改善箇所説明図

基準不適合発生箇所

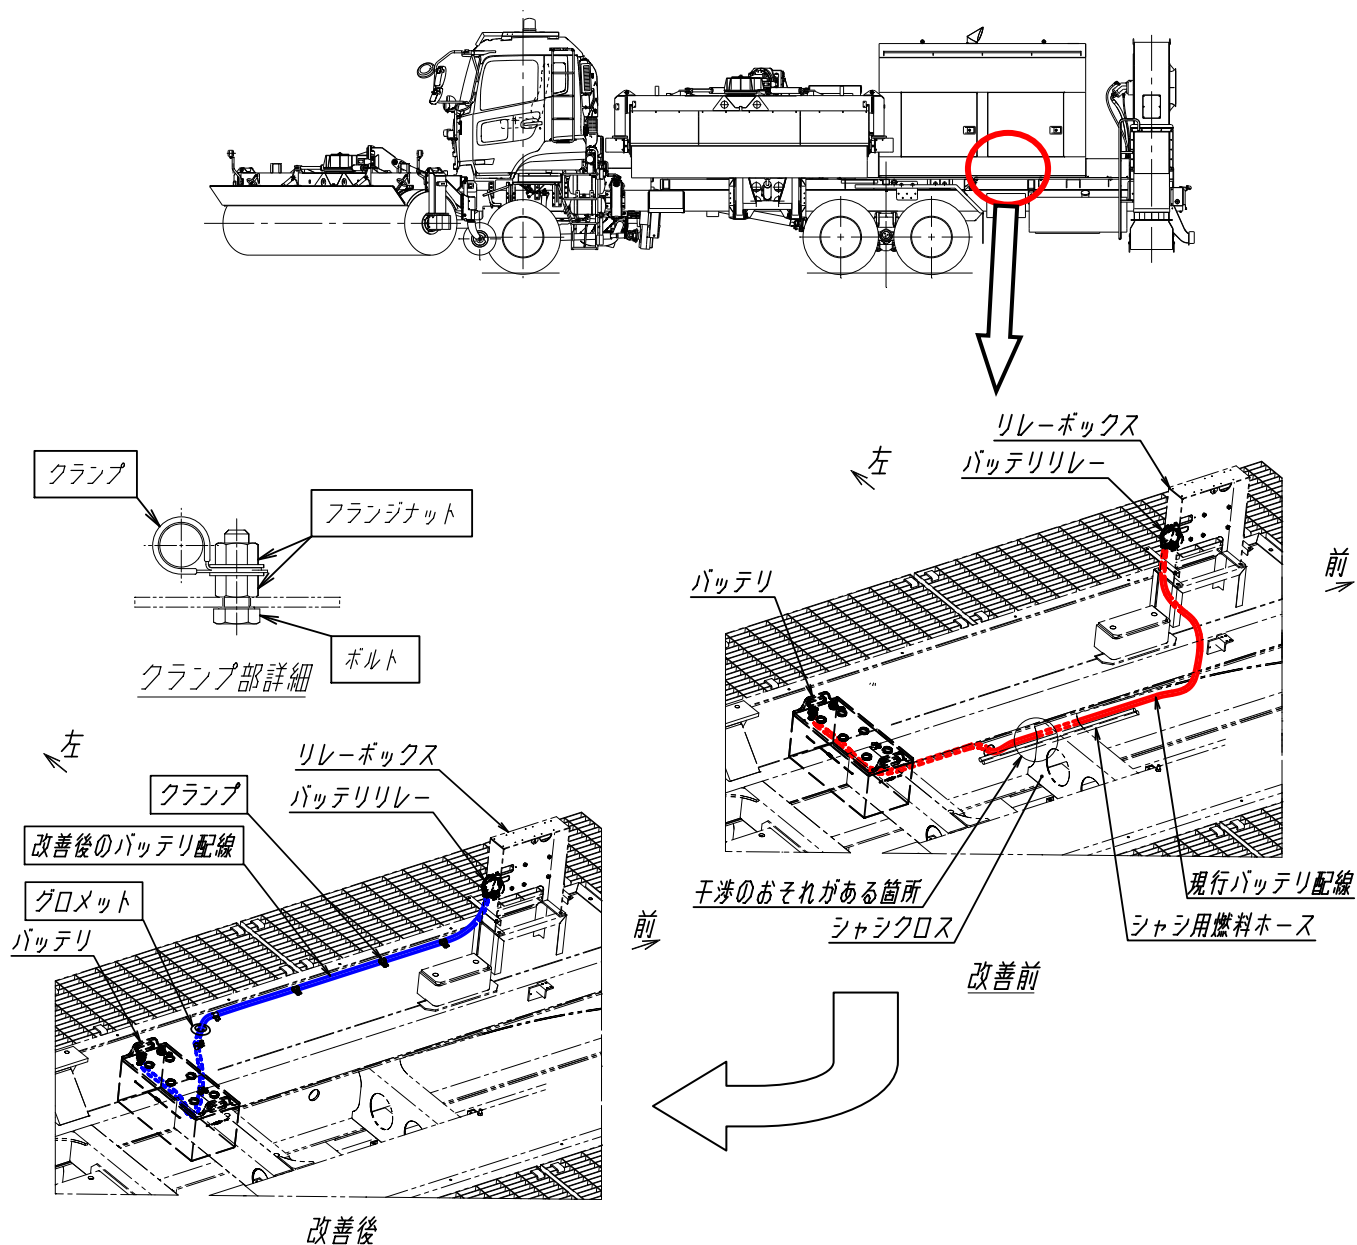
作業用エンジンのバッテリー配線の固定方法が不十分なため、シャシフレームのエッジ部とバッテリー配線が干渉するものがある。

そのため、そのままの使用を続けると、バッテリー配線の被覆に傷がついて短絡し、最悪の場合、当該配線の近傍にある燃料ホースへ引火して、車両の火災に至るおそれがある。

全車両、現状のバッテリー配線を取り外し、フレームなどのエッジ部に干渉しない様適切に保護、固定すると共に燃料ホースと別の位置に新たに敷設する。
